Informe No. AZVCH- DZHOP-UTV-2024-039

Ticket No. GADDMQ-SGCM-2024-0159-O

En atención al oficio No. **GADDMQ-SGCM-2024-0159-O**, en el que solicita informe y proyecto de ordenanza actualizado; al respecto se informa.

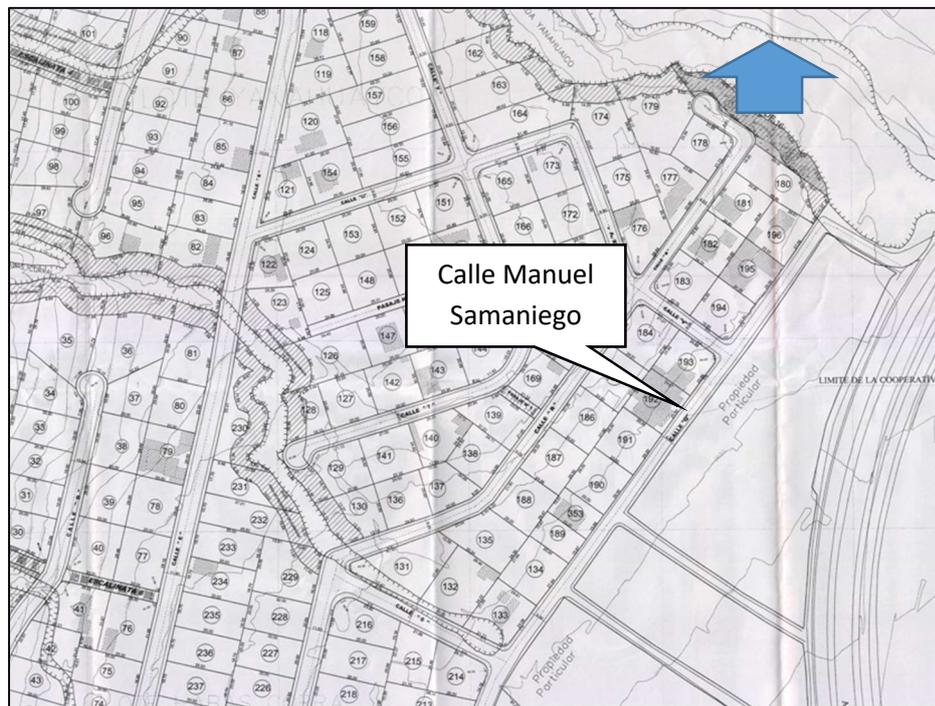
- Con oficio 141-DGSC de fecha 26 de marzo de 2021, suscrito por María Vásquez, Secretaria General del Gobierno Provincial, en lo que respecta al eje de la Autopista General Rumiñahui indica "(...) se definirá como referencia al derecho de vía el parterre derecho, en sentido Valle de los Chillos, 26 metros de derecho de vía y 10 metros de retiro de construcción.", y adjunta el siguiente gráfico:

Se procedió a realizar el levantamiento topográfico del parterre del lado derecho, información con la que se determinó el eje de vía de la Autopista General Rumiñahui y se implanto en el plano de la propuesta de regularización de las vías N9H y N9I.

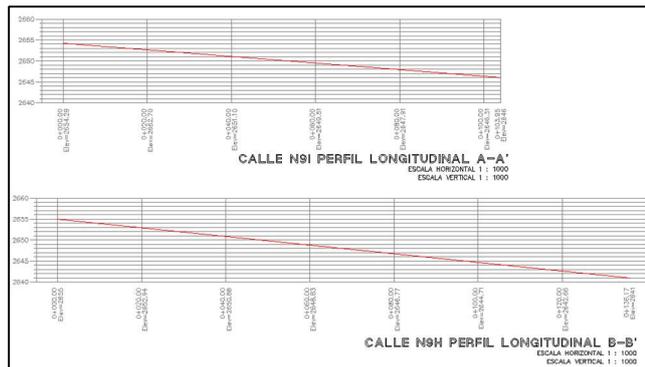
Se verificó que las curvas de retorno de las calles N9H y N9I no se encuentran ocupando parte del derecho de vía de la Autopista General Rumiñahui, como se muestra a continuación:

CALLE N9I

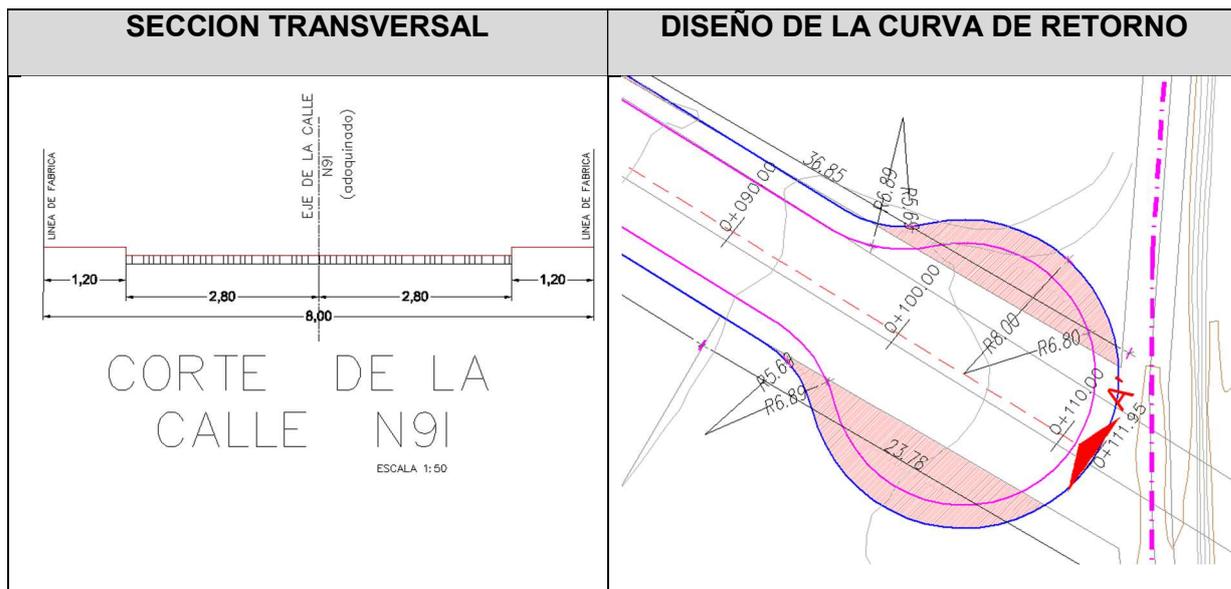
Es una calle existente que se propone regularizar con 8.00m de ancho total, inicia en la intersección con la calle Manuel Samaniego (abscisa 0+000) y se desarrolla hacia el Oriente terminando en curva de retorno en el extremo Oriental (abscisa 0+111.95).

Ancho total:	8.00m
Calzada:	5.60m
Aceras:	1.20m a cada lado
Curva de retorno:	8.00m (radio)

CALLE N9H

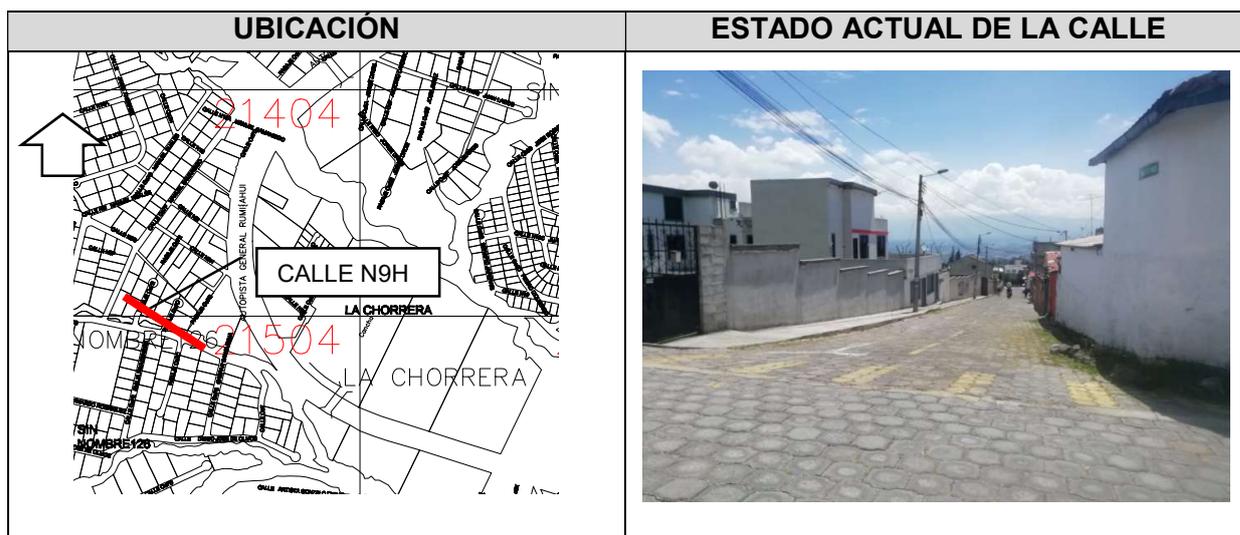
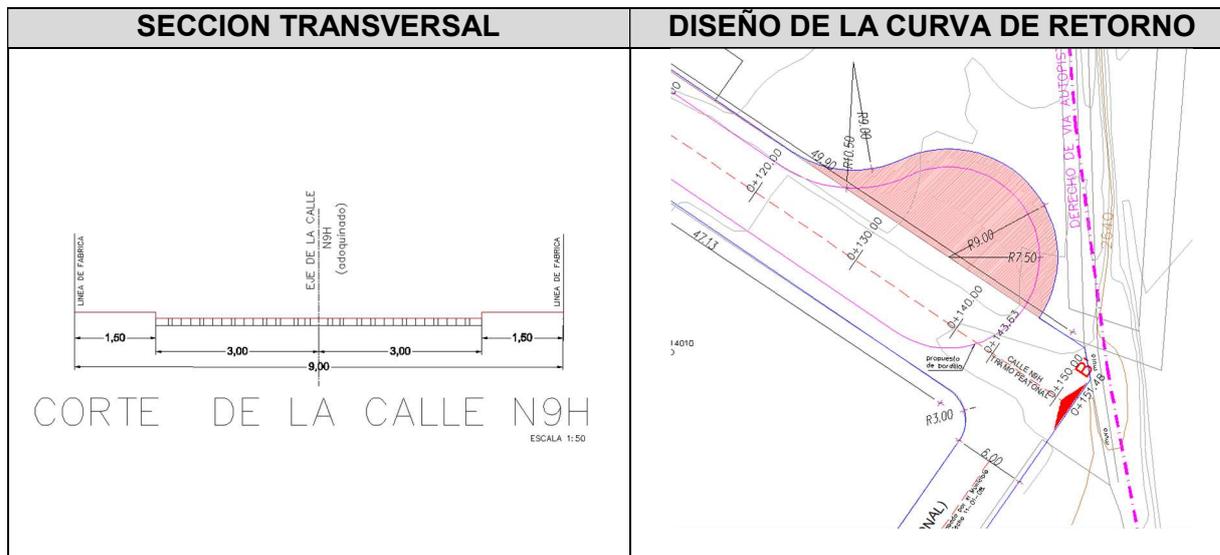
Es una vía existente que se propone regularizar con 9.00m de ancho total, inicia en la intersección con la calle Manuel Samaniego (abscisa 0+000) y se desarrolla hacia el Oriente, terminando en curva de retorno en el extremo Oriental (abscisa 0+143.63).
características técnicas de la calle:

Ancho total:	9.00m
Calzada:	6.00m
Aceras:	1.50m a cada lado
Curva de retorno:	9.00m (radio)

El segundo tramo de esta calle que inicia en la abscisa 0+143.63 hasta la abscisa 0+151.48 se encuentra habilitada y en funcionamiento con un ancho de 9.00m, por lo que se propone regularizar como peatonal manteniendo el ancho, misma servirá de conexión y acceso al pasaje peatonal OE7E.

Ancho total: 9.00m.

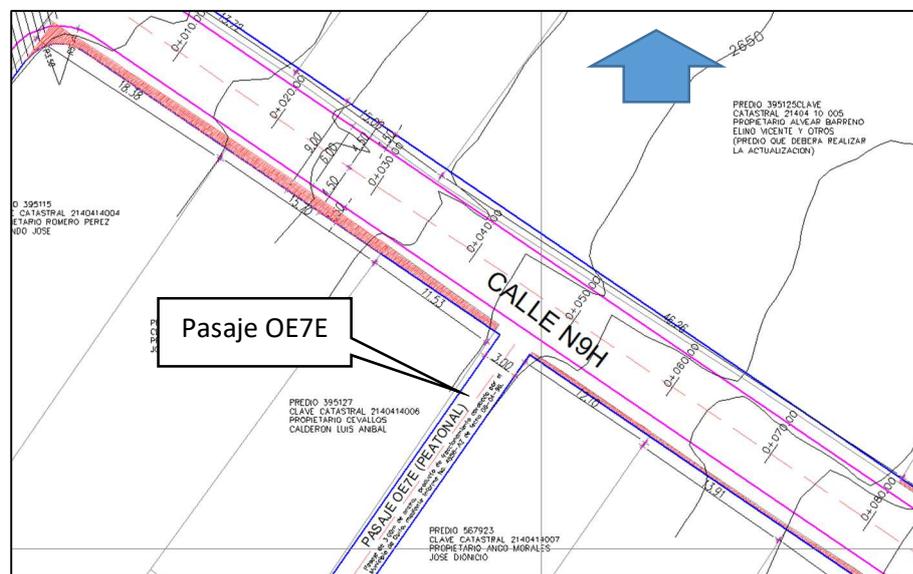
PASAJE OE7E (PEATONAL): Es un pasaje de 3.00m de ancho total, producto del fraccionamiento aprobado mediante informe No. 4656-AZ de fecha 06-04-96.

Al ser un pasaje peatonal no se realiza el radio de curvatura en la intersección con la propuesta vial de la calle N9H.

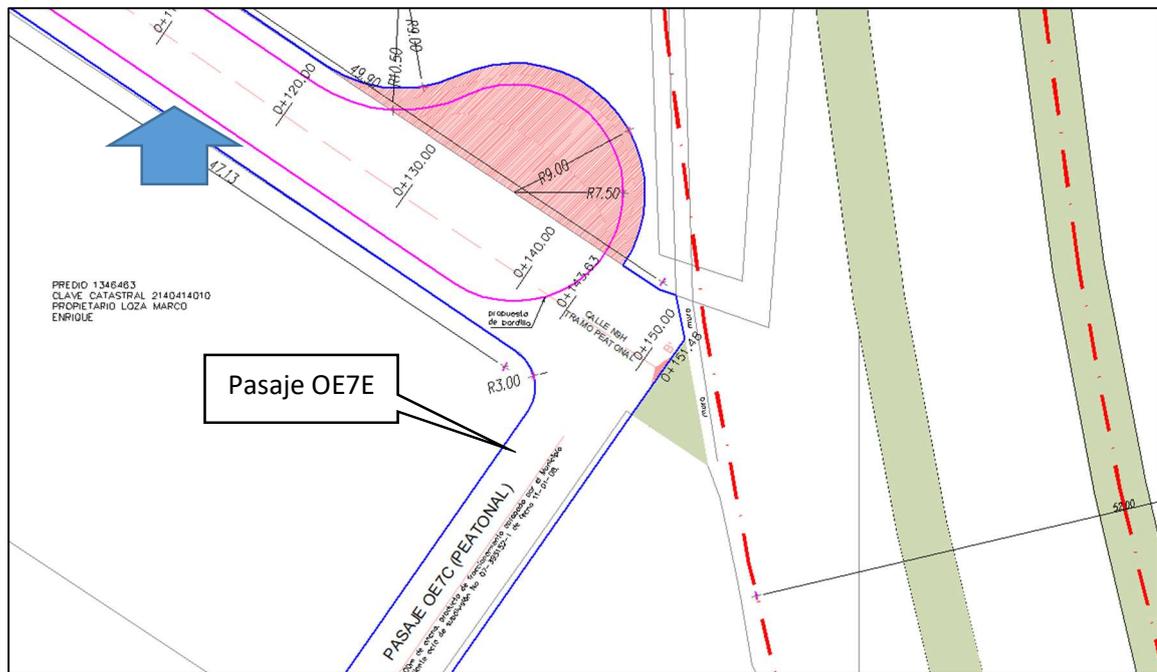
PASAJE OE7C (PEATONAL): Es un pasaje de 6.00m de ancho total, producto del fraccionamiento aprobado mediante acta de subdivisión No. 07-395152-1 de fecha 11-01-08.

Este pasaje interseca con el tramo peatonal de propuesta de la calle N9H y se conserva el radio de curvatura de 3.00m de radio en la intersección, mismo que se aprobó en el fraccionamiento.
